Schlieren, noviembre de 2011 / Jac

Retirada del servicio de los sistemas de control secuencial programables SIMATIC S5-115

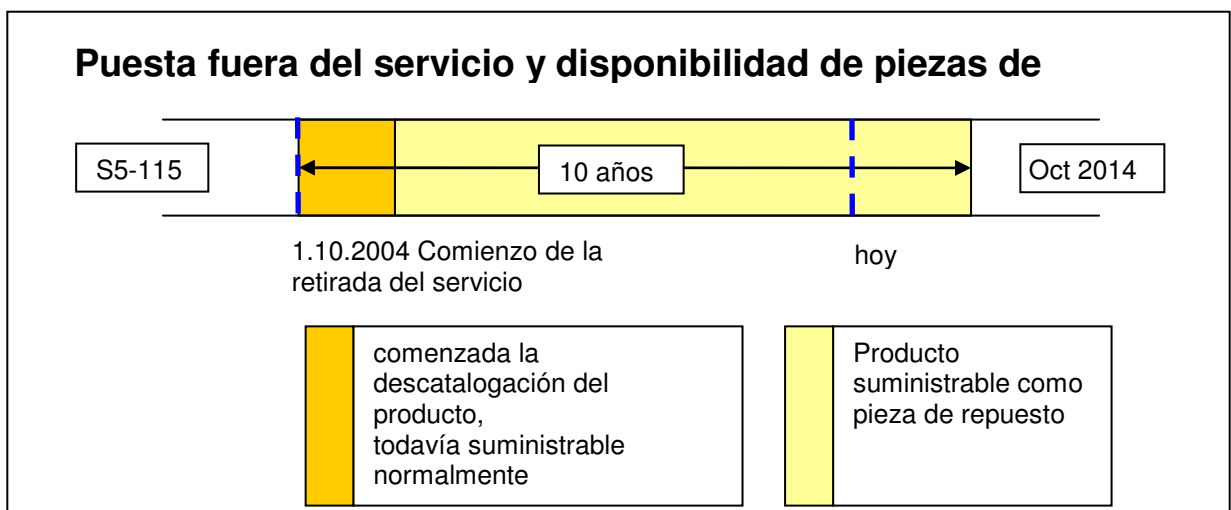
Con este escrito queremos informarle sobre la retirada del servicio del control secuencia programable Siemens SIMATIC S5 adquirido junto con una instalación de soldadura a tope GAA100 de Schlatter.

Tras casi 30 exitosos años de historia del PLC (control lógico programable), Siemens ha puesto fuera de circulación la serie de productos SIMATIC S5 y retiró los productos del programa desde octubre de 2003.

Los componentes están desde entonces únicamente disponibles como piezas de repuesto. Diez años después de la puesta en fuera de circulación por parte de Siemens ya no hay más piezas de repuesto disponibles. Como producto sucesor está disponible el moderno Siemens SIMATIC S7.

Producto sucesor: SIMATIC S7

Para el producto obsoleto SIMATIC-S5 ofrecemos alternativamente el PLC SIMATIC-S7. El Software del S5 podrá en principio transferirse, con la ayuda de una herramienta de conversión, del S5 al S7.

El producto sucesor SIMATIC S7 es compatible por hardware con su predecesor SIMATIC S5 gracias a sus adaptadores, incluso sin el bus de campo o sustitución de los periféricos. Los programas del S5 deben no obstante revisarse y procesarse en la empresa Schlatter. Si lo desea nos encargaremos de las funciones específicas del cliente en los programas del S5.

Por parte de Schlatter le recomendamos anticiparse a una avería del SIMATIC S5 realizando una actualización al Siemens SIMATIC S7.

- PLC Siemens SIMATIC S7 incl. componentes adaptadores para el actual cableado del S5
- El Software-PLC del S5 se porta al S7
